Direction départementale des territoires

Référence: 2023AvisEtatArretProjetPluBrens58V2

Objet : Avis des services de l'État sur le projet de PLU arrêté de la commune de BRENS

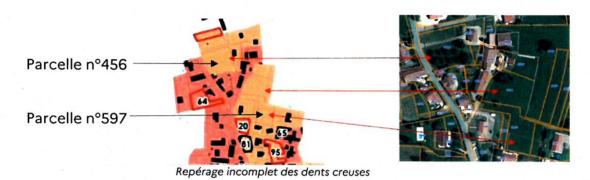
Par ailleurs, le rapport « justificatif » page 43, mentionne que « La totalité des zones à urbaniser à long terme (2AU) a été supprimée ».

Le premier projet du PLU arrêté le 12 avril 2022, comportait des zones 2AU (par exemple les parcelles n° 239, 160 et 120). Mon avis, en date du 31 août 2022, mentionnait que de telles réserves foncières étaient contraires à l'atteinte des objectifs créés par la loi Climat et Résilience du 22 août 2021.

Le plan de zonage du nouveau projet arrêté matérialise ces mêmes parcelles en zone urbanisée.

Les différentes études doivent être complétées afin de reprendre le règlement graphique, notamment la définition de la zone urbanisée (zonage U) et inscrire une stratégie de sobriété foncière au sein du PLU.
